2024 年 7 月

株式会社ミスミ
日本企業体
新領域開発グループ

「無給油ブッシュポリフェニレンサルファイド樹脂ツバ付推奨相手軸 g6」
仕様変更のご案内

① PPGZF10-8

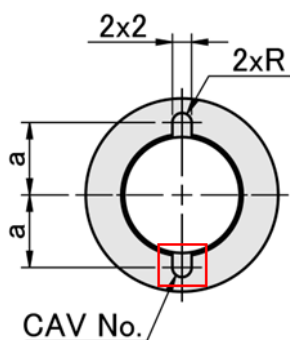
金型変更に伴い、ツバ部の金型から製品を取り出す為の長穴数（下図赤枠部）が変更となります。
長穴数以外のお客さまのご使用方法等に変更はございません。
